改善箇所説明図(2)

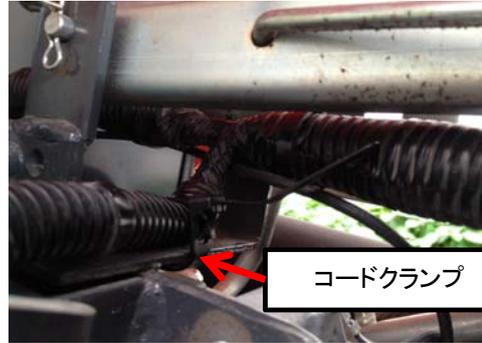
変更前

変更後

注) は点検し修理又は交換する部品を示す。

注) は追加部品を示す。

農耕トラクタのエンジン制御用ワイヤハーネスにおいて、配線の取り回しが不適切なため、ボンネット開閉リンクと接触しているものがある。そのため、そのままの状態で使用を続けると、当該ハーネスが損傷し、最悪の場合、エンジンが停止するおそれがある。

全車両、ハーネスを点検し損傷の度合いに応じて修理又は新品に交換する。また、ハーネスを固定するコードクランプ、及びボンネット開閉リンクに保護ゴムを追加する。
